AMÉNAGEMENT DES BASSINS B+ ET NORD-OUEST

ÉTUDE D'IMPACT SUR L'ENVIRONNEMENT

2^e Série de réponses aux questions et commentaires

Projet d'aménagement de nouveaux bassins d'eau de procédé et de sédimentation à la mine de Mont-Wright à Fermont

Feuillet : 1 de 3
Carte RQC-102

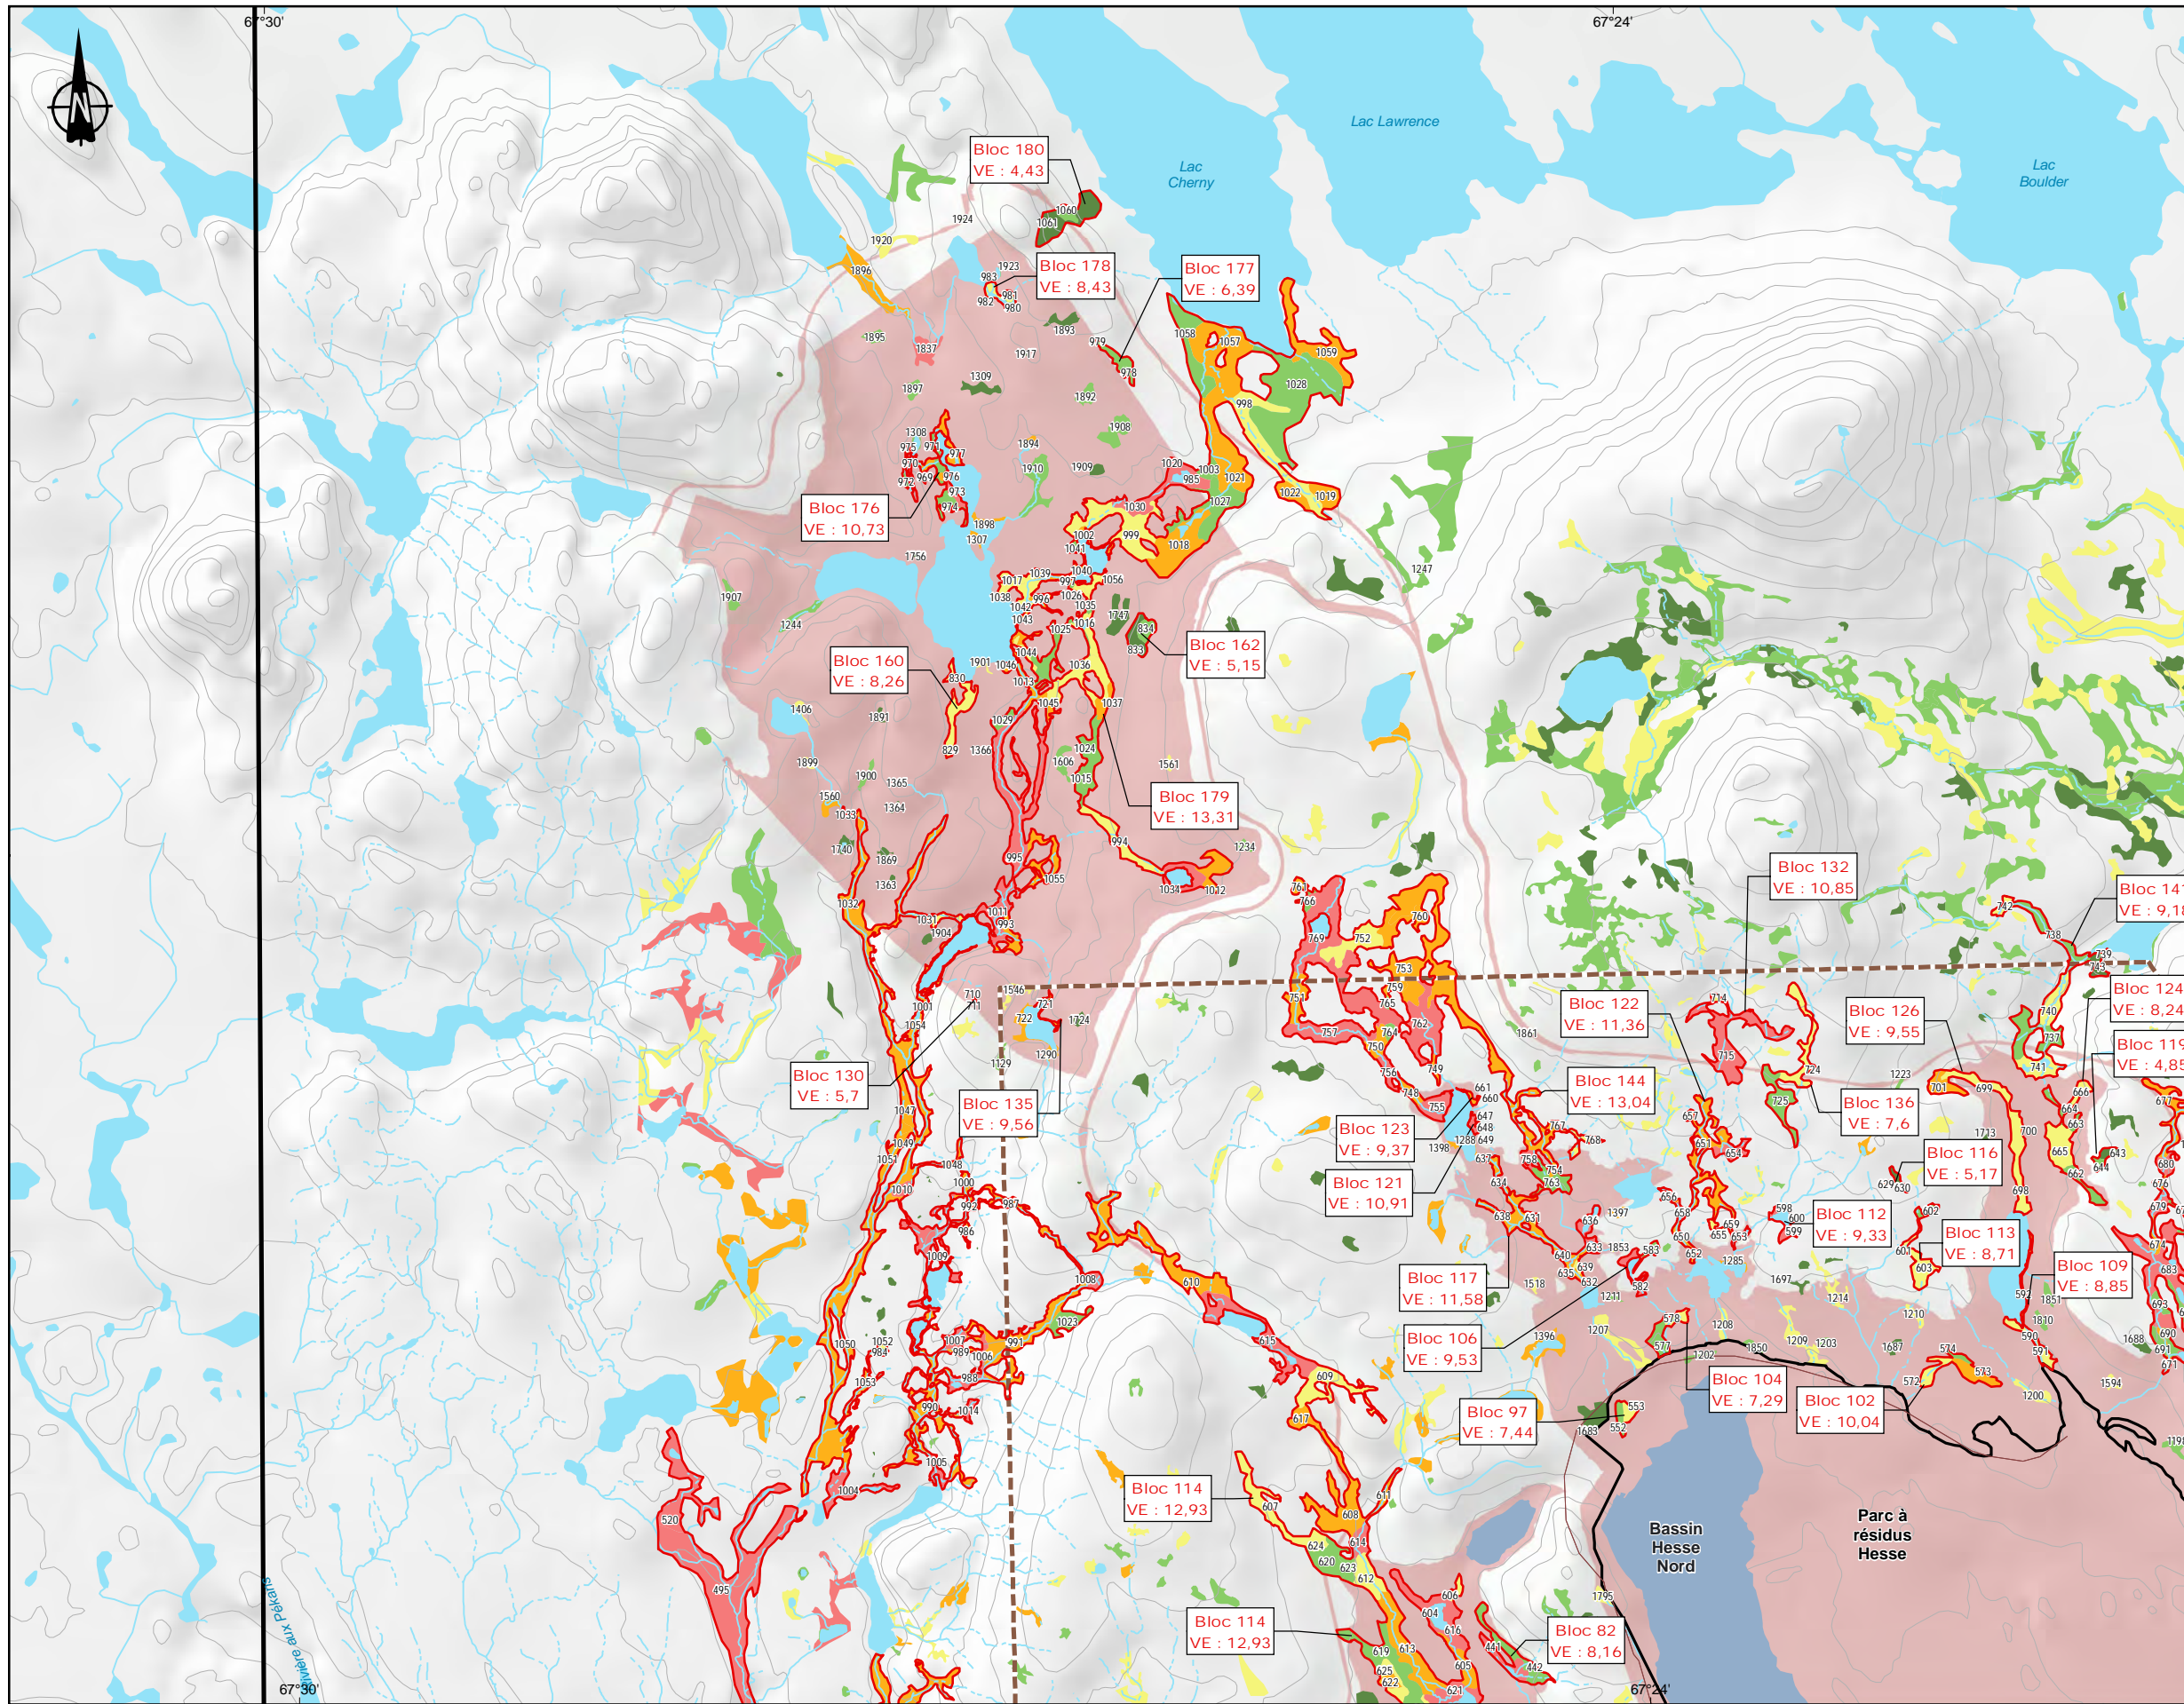
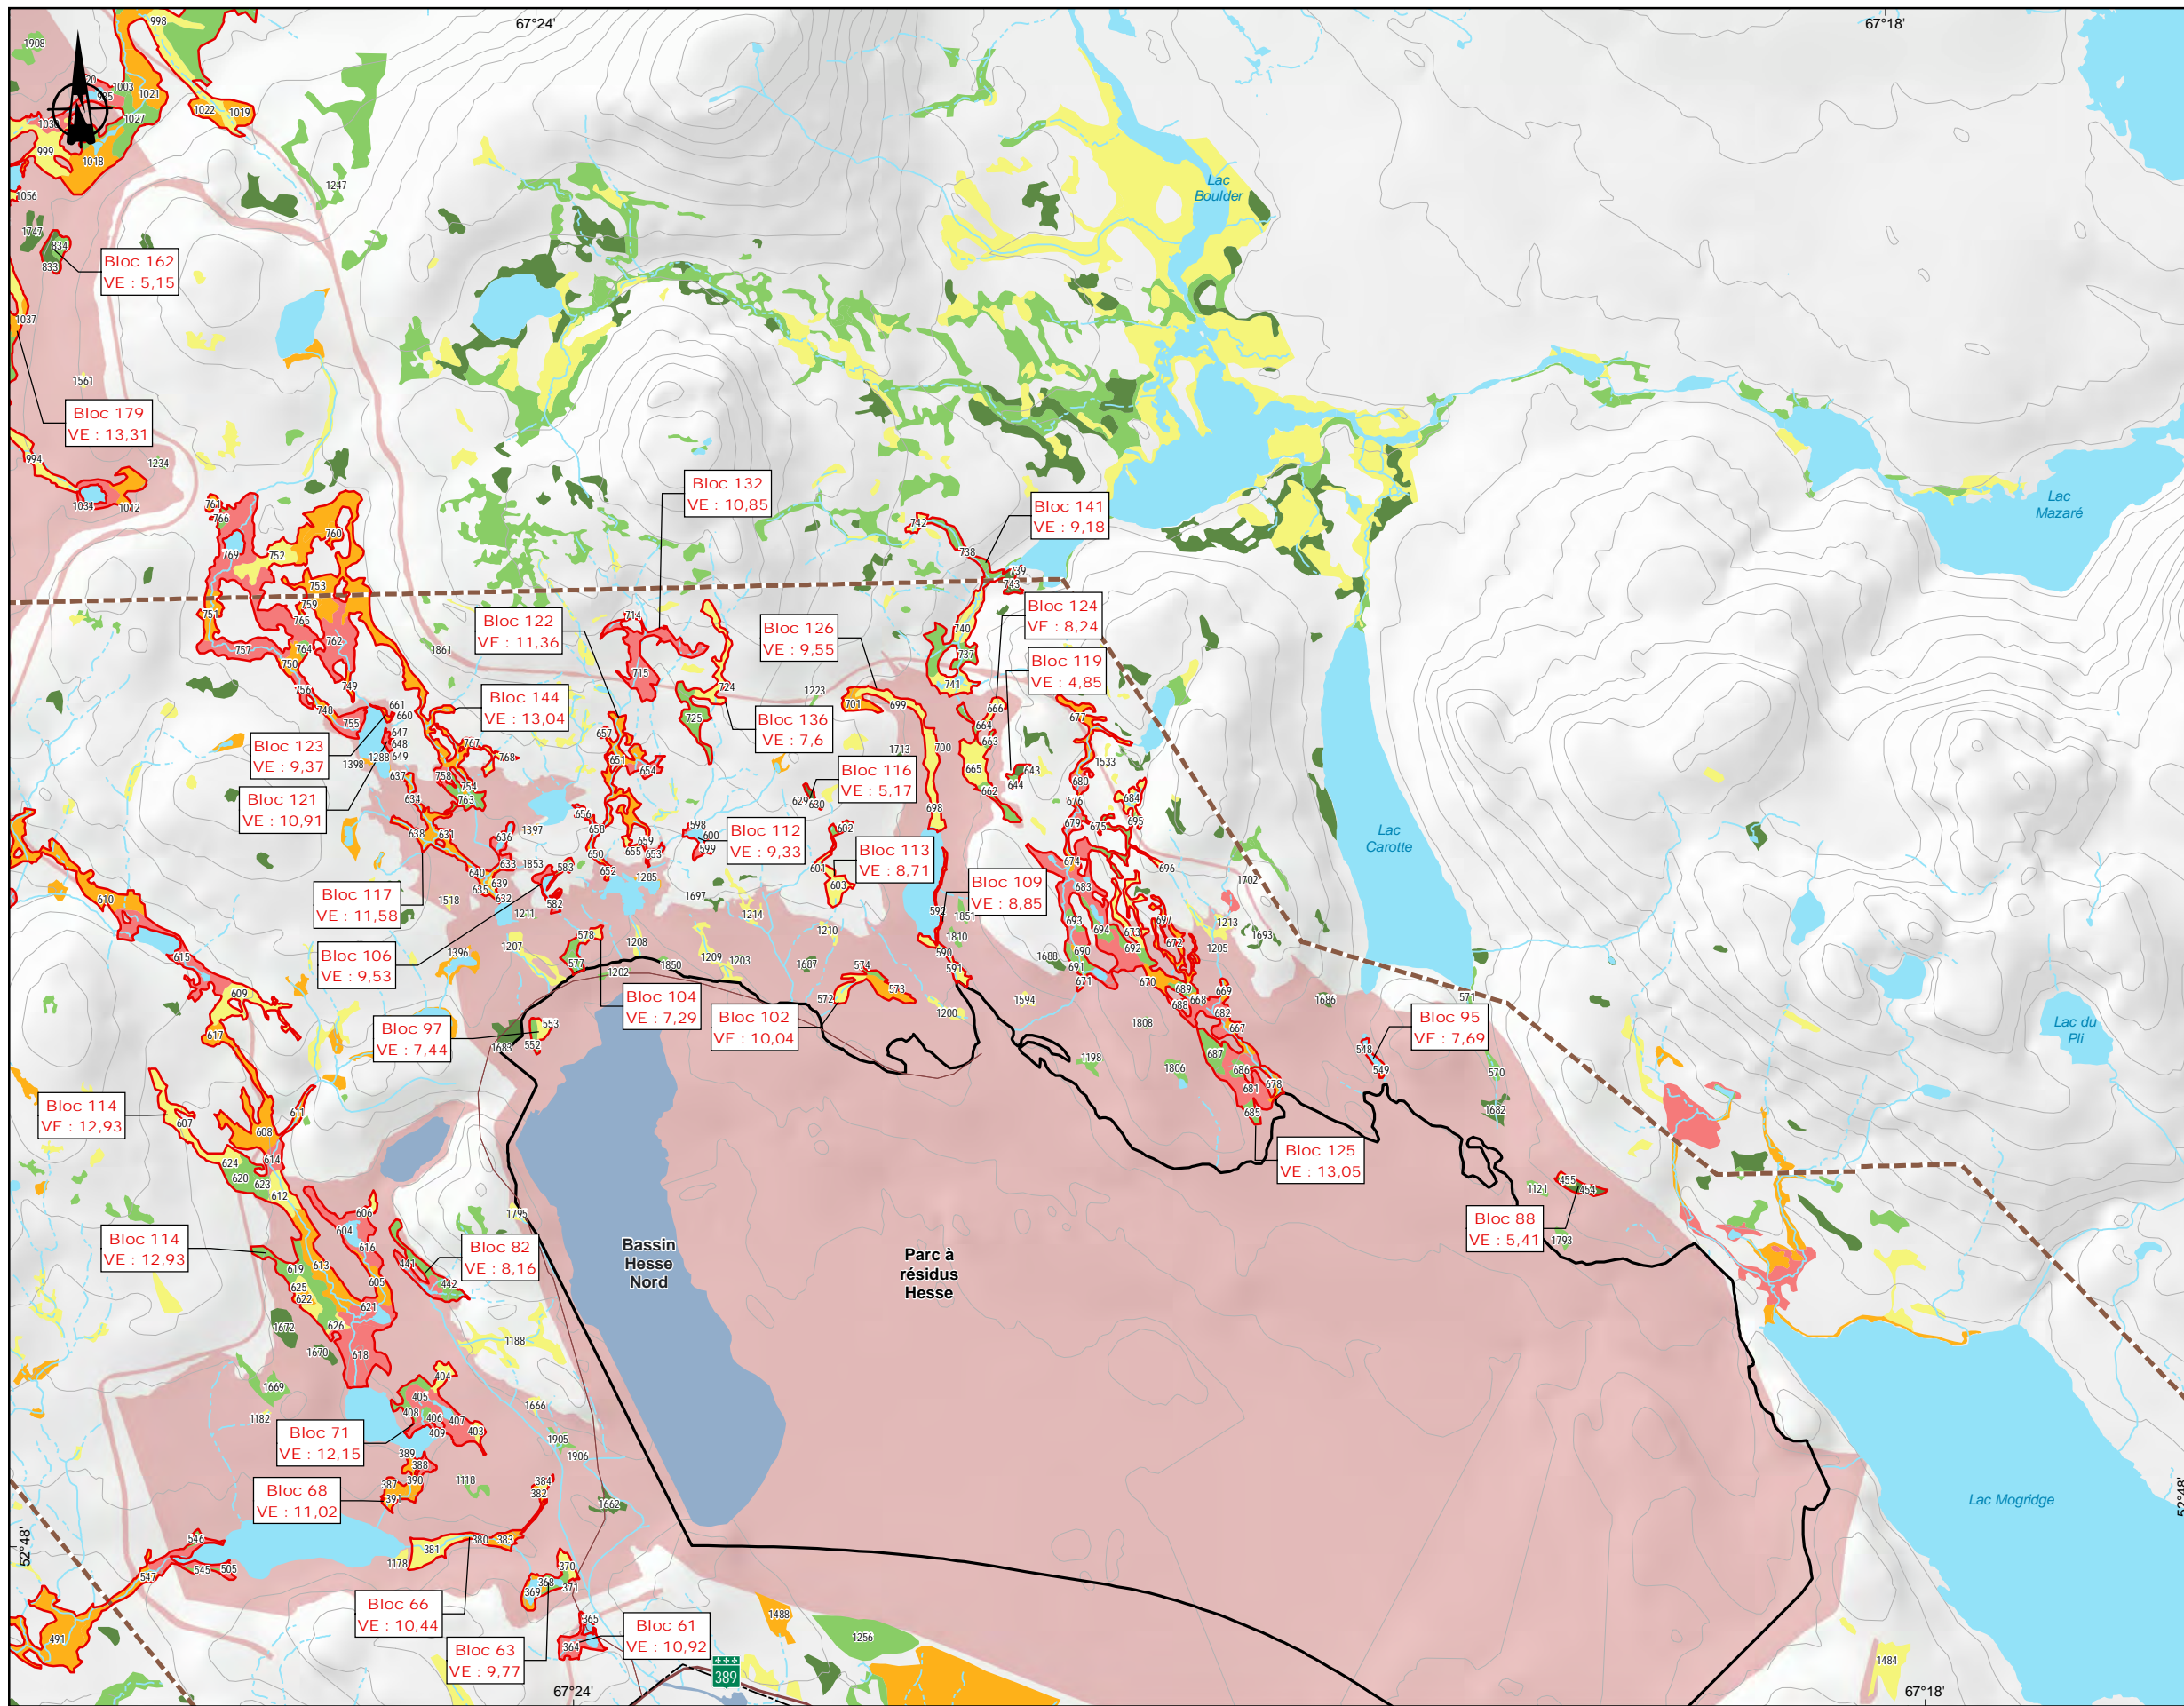
- une carte illustrant la valeur écologique de chaque complexe de milieux humides de la zone d'étude doit être présentée afin de spatialiser l'information obtenue. Cette cartographie pourrait faciliter le travail d'évitement et de sélection de mesures d'atténuation supplémentaires, plus spécifiques pour les milieux humides de valeur moyenne et élevée ou pour types de milieux humides plus rares à l'échelle de l'ensemble physiographique.

Un exercice a été effectué afin d'obtenir une valeur écologique pour le complexe. Pour ce faire, le compte auxiliaire traitant des complexes de milieux humides (connectivité) a été extrait de la matrice de calcul. Il a ainsi été possible d'obtenir une valeur écologique de chaque milieu humide, sans égard à sa présence ou non dans un complexe. Ensuite, la valeur écologique des complexes a été obtenue dans un premier temps à l'aide des indicateurs de la connectivité. La valeur écologique moyenne des milieux humides présents a finalement été ajoutée à celle de la connectivité. Cependant, afin de tenir compte de l'importance des milieux humides au sein d'un complexe, la valeur écologique moyenne a été obtenue en pondérant pour la proportion occupée par les milieux dans le complexe.
